Réf. DPC : 2043-0539/08/2017-023PR (corr. DPC : P. Bernard)

Réf. NOVA : 04/PFU/621863

Réf. CRMS : AA/BXL20508\_687\_SUIVI\_Astoria\_Verriere

Objet : BRUXELLES. Rue Royale 101-103. Hôtel Astoria. Verrière.  
Suivi d'avis conforme de la CRMS dans le cadre du suivi de chantier.

Coupe du projet autorisé en 2012

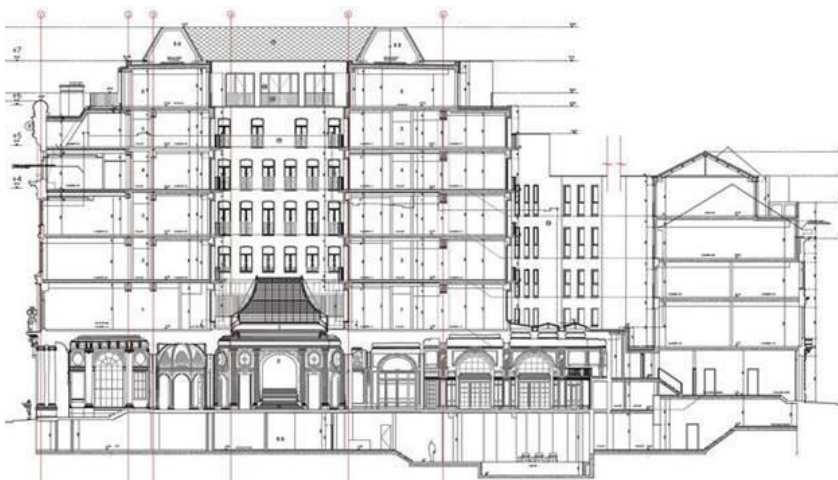
Le permis initial de 2012 autorisait la restitution de la verrière en vitrail et prévoyait d'assurer l'étanchéité avec une verrière moderne, disposée au sommet du bâtiment.

Échantillon de la structure en métal de la double peau de la verrière du lobby, PV de réunion du 03/02/2022

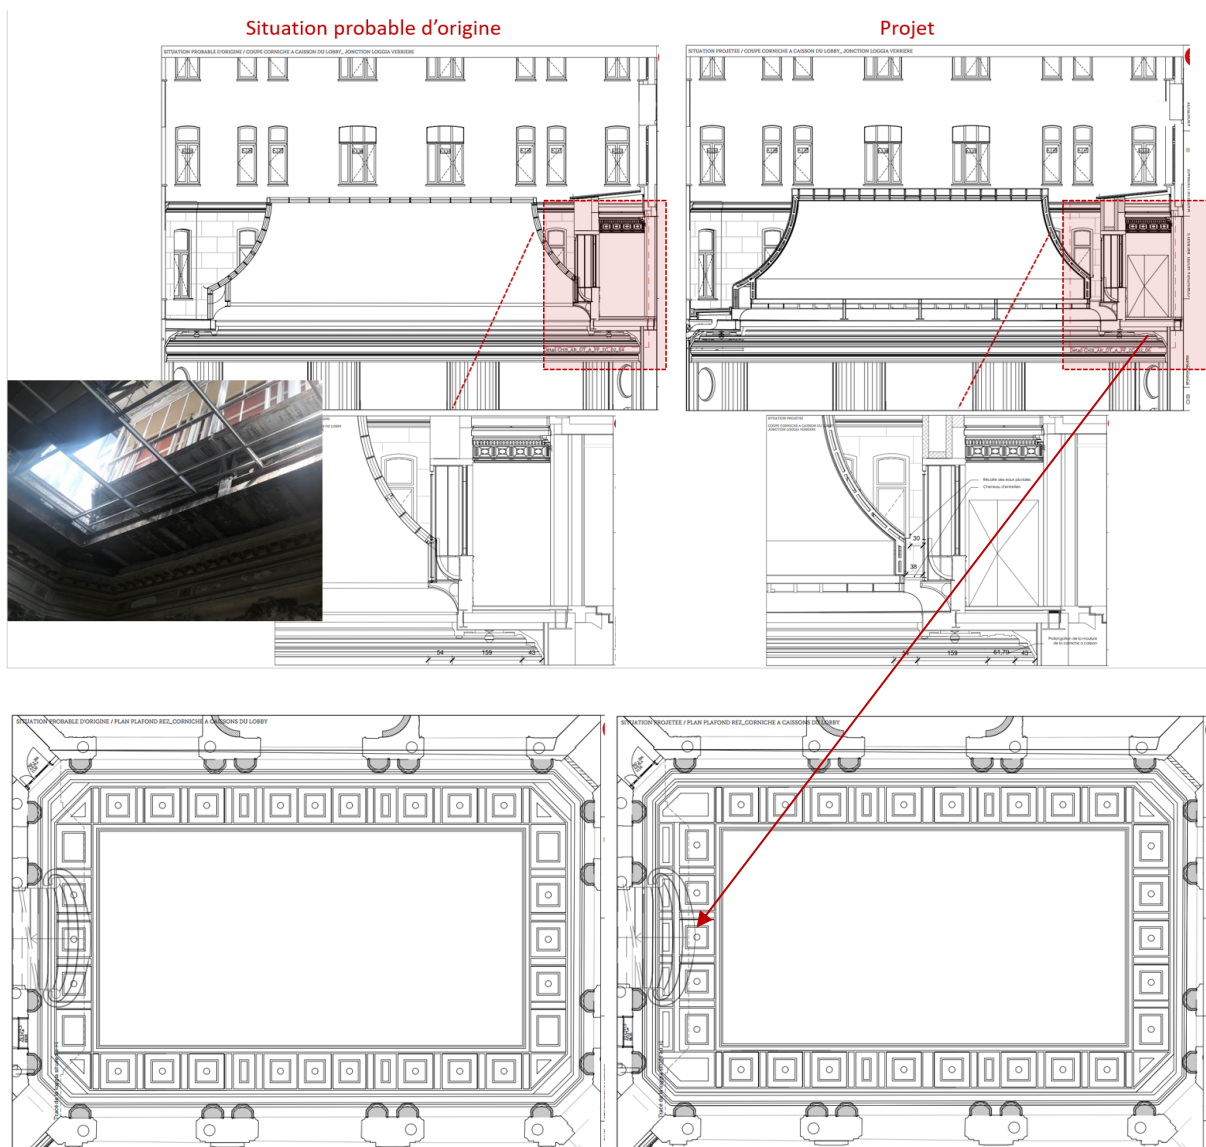
Mais elle n'accepte cependant pas la modification proposée, au niveau du pourtour des caissons vitrés, liée à l'intégration d'un chéneau (dont la CRMS questionne d'ailleurs la suffisance de la dimension pour réguler l'évacuation des eaux) entre la loggia et la verrière qui conduira à l'augmentation de la largeur de la corniche à caissons de ce côté. La CRMS juge cette modification trop impactante et demande d'examiner d'autres solutions plus respectueuses de l'harmonie et de l'ordonnancement de l'ouvrage. Pour rappel, la loggia de l'étage comporte elle aussi une façade ornée de vitraux, et celle-ci est bien conservée. Les vitraux de la loggia et ceux de la verrière étaient en partie communs : le premier registre de petits panneaux verticaux côté verrière était également le premier registre de panneaux de la façade de la loggia. La modification modifierait fortement cette logique.

Par ailleurs, la CRMS pose la question des possibilités et du réalisme de nettoyage des verres entre les deux peaux. En effet, l'espace en question sera ventilé et de la poussière y pénétrera inmanquablement. La solution expliquée en réunion consisterait à démonter les panneaux de vitraux pour nettoyer. Ceux-ci sont en effet pincés entre deux profilés métalliques boulonnés entre eux. La tête du boulon émerge discrètement, de sorte que le profil est démontable. Cela implique d'échafauder l'ensemble du lobby, de confectionner des gabarits cintrés selon la contre forme des panneaux galbés pour les soutenir lors de leur dépose, de les stocker, etc. Assurément le nettoyage de la verrière demandera de mobiliser des moyens de chantier de grande ampleur et des artisans spécialisés. Est-ce bien réaliste ?

Enfin, le mock-up réalisé n'était pas complet : seul le petit panneau inférieur était garni de vitraux, et sans aucun double vitrage de doublage. Il est par conséquent difficile d'en mesurer l'effet de la structure métallique de la seconde peau sur l'aspect de la verrière et sur sa transparence vue depuis le

lobby. Une fois la question du chéneau résolue (cf supra), le mock-up devrait être complété et placé à bonne hauteur.
